编号 329 (Contact No.329) 更改通知

FT 系列

FT 控制板的停止和替换

FT 控制板的停止和替换

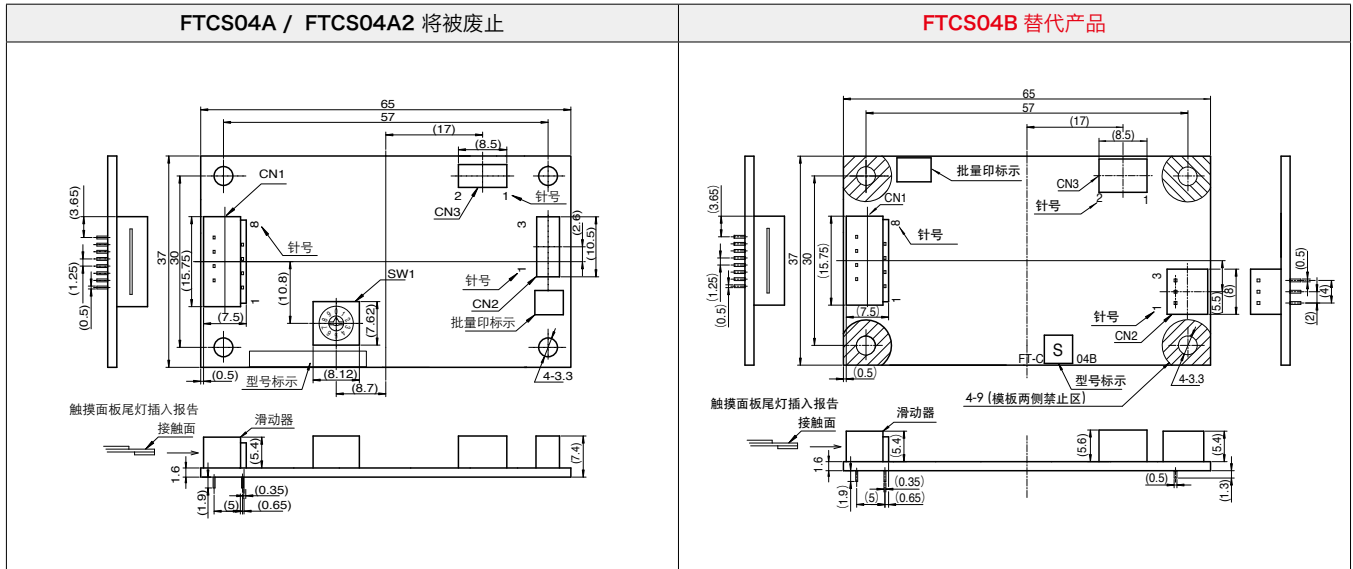
用于 RS232C 的 FT 系列 4 线式触摸面板控制板将被替换。FTCS04A 和 FTCS04A2 将停止使用，FTCS04B 将作为备用。此更改将适用于标准和自定义控制板。备用电路板的规格在下表中进行比较，尺寸见第 2 页。

该 FTCS04B 控制板将取代 FTCS04A 和 FTCS04A2 控制板 2018 年 9 月 28 日生效。
